日本核燃料開発株式会社「核燃料物質使用変更許可申請」補正申請に向けた面談資料

核原料物質、核燃料物質及び原子炉の規制に関する法律第55条第1項の規定に基づき令和2年9月15日付けNFD第3203号をもって申請した「核燃料物質使用変更許可申請」の補正に向けた方針について、同11月19日、令和3年1月12日、3月10日、3月17日、3月29日に面談を実施した。

先の面談のコメントを踏まえて検討した内容について、再度面談を行うものである。

図 セルからの搬出入方法（例）

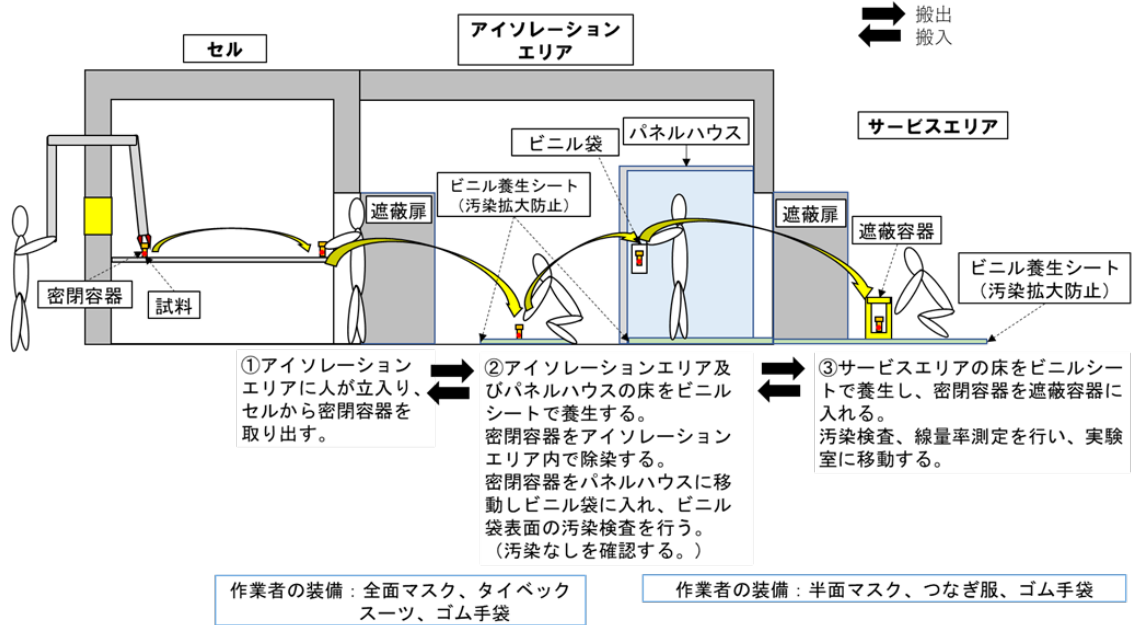
No.	コメント	ご回答
1	セル、フード、グローブボックス及び負圧用ボックスへの搬出入の説明に関し、バリアーのイメージが分かるように表記を見直す。	<p>図の内容について一部修正しました。</p>  <p>セル アイソレーションエリア サービスエリア</p> <p>搬出 搬入</p> <p>①アイソレーションエリアに人が立ち入り、セルから密閉容器を取り出す。</p> <p>②アイソレーションエリア及びパネルハウスの床をビニルシートで養生する。密閉容器をアイソレーションエリア内で除染する。密閉容器をパネルハウスに移動しビニル袋に入れ、ビニル袋表面の汚染検査を行う。(汚染なしを確認する。)</p> <p>③サービスエリアの床をビニルシートで養生し、密閉容器を遮蔽容器に入れる。汚染検査、線量率測定を行い、実験室に移動する。</p> <p>作業者の装備：全面マスク、タイベックスーツ、ゴム手袋 作業者の装備：半面マスク、つなぎ服、ゴム手袋</p> <p>図 セルからの搬出入方法 (例)</p>  <p>搬入 搬出</p> <p>①実験室のフード前をビニルシートで養生し、遮蔽容器を搬入、ふたを開け、密閉容器をフードに搬入する。</p> <p>②フード内で密閉容器を開け、試料を取り出す。フード内はビニルシートで養生する。</p> <p>作業者の装備：半面マスク、つなぎ服、ゴム手袋</p> <p>図 フードへの搬出入方法 (例)</p>  <p>搬入 搬出</p> <p>①実験室のグローブボックス前をビニルシートで養生し、遮蔽容器を搬入しふたを開ける。</p> <p>②グローブボックスの試料搬入口のふたを開け、密閉容器をフードに搬入し試料搬入口のふたを閉める。</p> <p>③グローブボックス内で密閉容器のふたを開け試料を取り出す。グローブボックス内はビニルシートで養生する。</p> <p>作業者の装備：半面マスク、つなぎ服、ゴム手袋</p> <p>図 グローブボックスへの搬出入方法 (例)</p>  <p>搬入 搬出</p> <p>①実験室の負圧用ボックス前をビニルシートで養生し、遮蔽容器を搬入、ふたを開け、密閉容器を負圧用ボックスに搬入する</p> <p>②負圧用ボックス内に人が立ち入り、密閉容器を開け、試料を装置に装着する。床、作業台はビニルシートで養生する</p> <p>作業者の装備：半面マスク、つなぎ服、ゴム手袋</p> <p>図 負圧用ボックスへの搬出入方法 (例)</p>

- ⑨ セル、フード、グローブボックス及び負圧用ボックスへの搬出入に関する記載の見直しについて（下記に例を示す）。

図 8-1 フェンス寸法

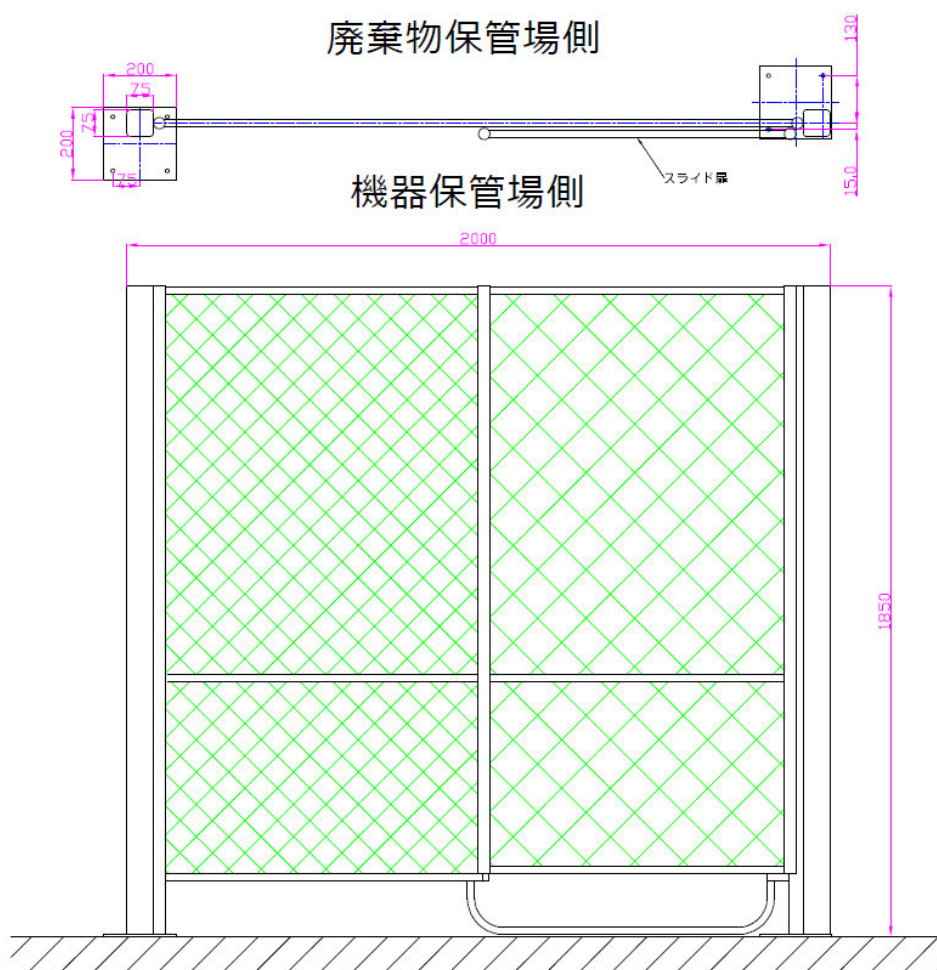
6	<p>廃棄施設の一部を使用施設に変更することにより、柵を設けることとなっているが、（柵自身の）転倒防止策など、柵としての機能上問題ないことを示すこと。</p>	<p>柵はアンカーボルトにて転倒防止策を施していることを第 10 章の地震による損傷の防止、耐震計算結果を参考資料に追記する。</p>

柵はアンカーボルトにて転倒防止策を施していることを第 10 章「閉じ込め機能、遮蔽その他の事項に関する使用施設、貯蔵施設及び廃棄施設の位置、構造及び設備」の「地震による損傷の防止」に追記し、耐震計算結果を参考資料に追記する。

機器保管場フェンスは、機器保管場と廃棄物保管場の境界に位置しており、コンクリート床面にあと施工アンカー及びボルトで固定する。

$\tau_a > \tau$ 、 $\sigma_a > \sigma_t$ となり、設計震度の地震が起こった場合でも固定ボルトは破損せずフェンスが転倒する恐れがない。

図 8-10 負圧用ボックスのない装置に試料を出し入れする方法の模式図

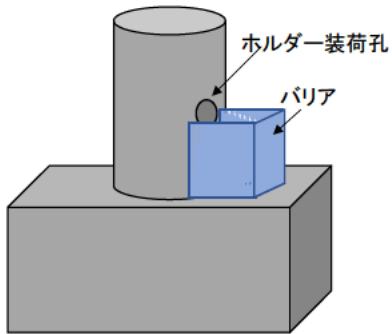
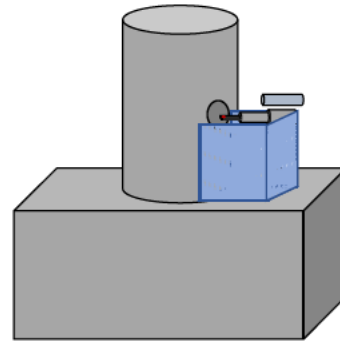
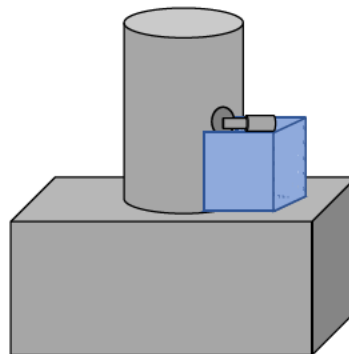
2	<p>密閉機能のある装置への搬出入の説明において、気密キャップを外しても飛散しないこと（固定・固着処理している）を示すこと。</p>	<p>図の内容について一部修正しました。</p>  <p>1. 飛散防止のためホルダーに試料を固定・固着処理する。さらに気密キャップを装着する。</p>
3	<p>臨界管理に関して、質量管理、形状管理していることを安全対策書等の内容を引用して示すこと。</p>	<p>貯蔵施設の臨界管理は安全対策書「4. 臨界安全の詳細」4.2.3 各場所における臨界管理（表 4-2 参照）」に記載の通り、モニタリングセルでは最大取扱量を燃料集合体 1 体相当とし、貯蔵時は 30cm 間隔に設けられたピットに収納、管理することにより、放射化学実験室では取扱量と貯蔵量を含めて、同室における既許可の使用済燃料の最大取扱量 10kg-U を超えないように管理することにより臨界上の安全を担保している。1F 燃料を受入れて貯蔵する場合には、既存のウラン量と受け入れた 1F 燃料デブリ中のウラン量（払い出し側の情報）の合計がそれぞれの貯蔵施設の上限を超えないことを確認し貯蔵する。</p>
4	<p>フードの風速については「0.5m/秒以上となるよう、開口幅又は高さを定め、管理、実施」に関し、表記を改めること。</p>	<p>5) 閉じ込め機能</p> <p>フードの面速は、新旧対照表*第 7 章、7-3 使用施設の設備（放射化学実験室の主要設備）及び（除染室の主要設備）に記載しているように、設計値で面速 0.25 m/s 以上としている。また、社内規程「フード作業基準」に面速 0.5 m/s 以上で使用することを定めている。</p>
5	<p>第 10 章の新規制基準「閉じ込め機能、遮蔽その他・・・、施行以降に導入された施設・設備についての該当項目について検討結果を示すこと。 * 1F 燃料デブリの取扱い設備については既許可設備についても検討結果を示すこと。</p>	<p>第 10 章、10-2. 閉じ込め機能、遮蔽その他の事項に関する使用施設、貯蔵施設及び廃棄施設の位置、構造及び設備の項目に 1F 燃料デブリを使用する設備等についてそれぞれ検討した結果を記すこととする。</p> <p>（記載例）</p> <p>【閉じ込め機能】</p> <p>1F 燃料デブリの取り扱い注意事項：</p> <p>1F 燃料デブリは、移送中に飛散する可能性がある場合等、必要に応じて受け入れ時の容器から密閉容器に入れ替え、飛散を防止する。</p> <p>1F 燃料デブリを使用する装置・設備の閉じ込め機能を表 10-2-1 に示す。セル、フード、負圧用ボックス、作業用ハウス、グローブボックス、排気ダクトに接続された装置、シールされた装置及び密閉容器により 1F 燃料デブリを閉じ込める。</p> <p>【火災等による損傷の防止】</p> <p>1F 燃料デブリの取り扱い注意事項：</p> <p>1F 燃料デブリは、化学的に活性な金属（Zr合金、ステンレス鋼）を含んでいる可能性があるため、切断及び研磨時は、試料や切粉、研磨粉などの温度が上昇しないよう、低速で切断・研磨を実施する、切粉や研磨粉を水中に回収するなどの対策を行い、火災を防止する。</p> <p>1F 燃料デブリは水分を含んでおり、水の放射線分解で水素を発生するので、密閉容器に閉じ込めた場合水素濃度が高くなる可能性はあるが、セル内あるいはフード内で開放した時の水素濃度を安全側で評価しても、爆発下限濃度 4.0 vol% を下回るため、水素ガス開放による火災のおそれはない。</p> <p>1F 燃料デブリを使用する設備や装置の主な構造材を表 10-2-2 及び表 10-2-3 に示す。いずれも不燃性あるいは難燃性材料であり、装置本体及び周辺からの火災等による損傷を防止する。</p>

1. 飛散防止のためホルダーに試料を固定・固着処理する。さらに気密キャップを装着する。
